島根原子力発電所 2号炉審査資料	
資料番号	EP-040改10(説2)
提出年月日	令和2年10月14日

島根原子力発電所 2号炉

原子炉制御室等

(コメント回答)

図23-2 中央制御室内に取込まれた放射性物質による被ばく (FCVSを使用して事象を収束)

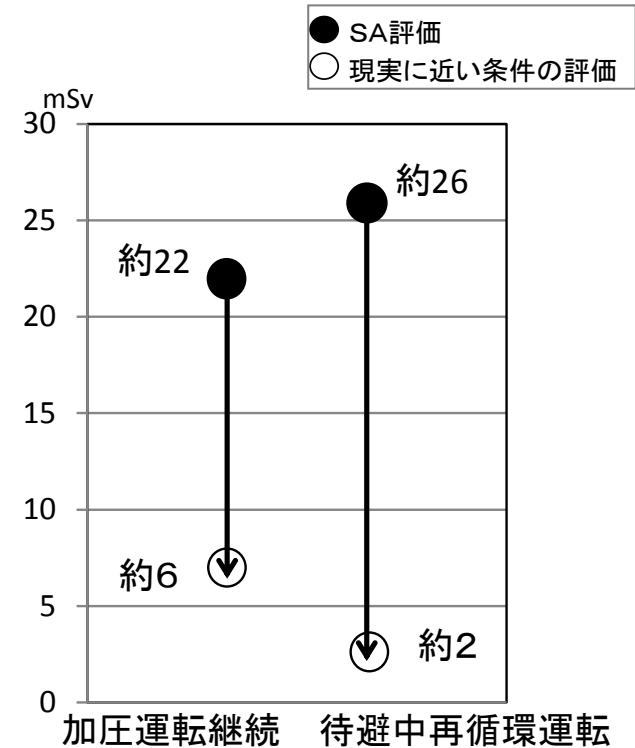
中央制御室換気系運転モードの再循環運転と加圧運転について、再循環運転ではインリーク時に換気系のフィルタに期待せず、SAではSGTフィルタに期待しないなど、保守的な条件の下で評価しているため、現実に近い条件の下での評価をした場合には、再循環運転と加圧運転の評価結果の差がどの程度縮まるのか、あるいは評価結果が逆転することはないのか整理して説明すること。その結果、仮に再循環運転と加圧運転に大きな差がない場合には何を根拠に運転モードを選択するのかを明確にすること。

図23-2のとおり、SA評価では、再循環運転に切り替える方が被ばくが多くなるが、現実に近い条件の評価の結果、再循環運転に切り替える方が被ばくが減少した。これは、加圧運転継続では希ガス濃度が比較的高い外気取入口から外気を取り込むため被ばくの減少が限定的であったのに対し、再循環運転では希ガス濃度が比較的低いバウンダリ境界のうち放出点から最遠方からのインリークを考慮したことにより被ばくが大きく減少したことによる。
